Modulo per la presentazione delle osservazioni per i piani/programmi/progetti sottoposti a procedimenti di valutazione ambientale di competenza statale

Progetto per la realizzazione di un Parco eolico in agro del comune di Licata (AG) e Butera (CL) e relative opere di connessione alla RTN con potenza massima di 93,5 MW.

Codice procedura 10018 del 10/07/2023

Proponente: VCC Energia Licata S.r.l.

Figura 1: interferenza n°1

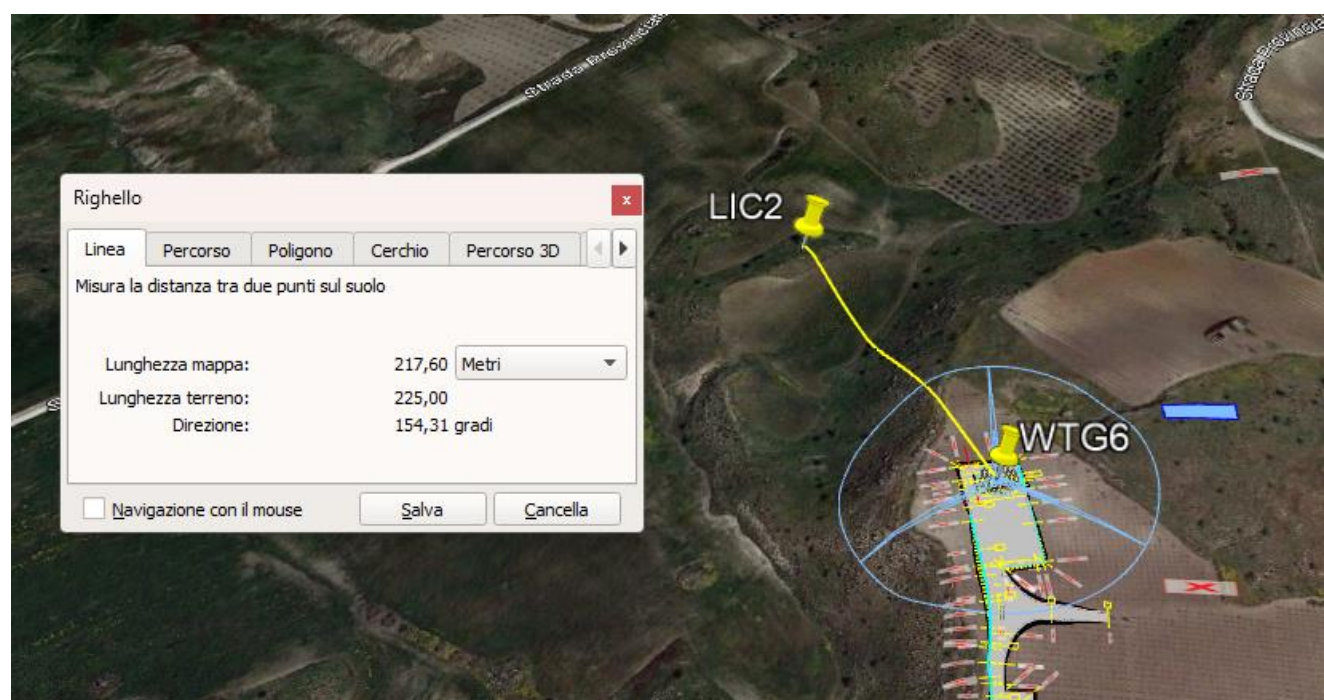
N° WTG Scrivente	N° WTG Proponente	DISTANZA WTGs [m]
INTERFERENZA N°1	WTG6	LIC2	217
INTERFERENZA N°2	WTG7	LIC1	638
INTERFERENZA N°3	WTG7	LIC5	159
INTERFERENZA N°4	WTG7	LIC6	693
INTERFERENZA N°5	WTG12	LIC7	204
INTERFERENZA N°6	WTG12	LIC8	518
INTERFERENZA N°7	WTG19	LIC10	523
INTERFERENZA N°8	WTG21	LIC14	265
INTERFERENZA N°9	WTG22	LIC14	325
INTERFERENZA N°10	WTG22	LIC13	391

La Parco Eolico di Licata S.r.l. chiede, pertanto, la rimozione o la delocalizzazione a distanza adeguata degli aerogeneratori LIC1, LIC2, LIC5, LIC6, LIC7, LIC8, LIC10, LIC13 e LIC14 previsti nel progetto della società Proponente, tenendo in considerazione che il progetto della Scrivente è in fase di completamento dei lavori.
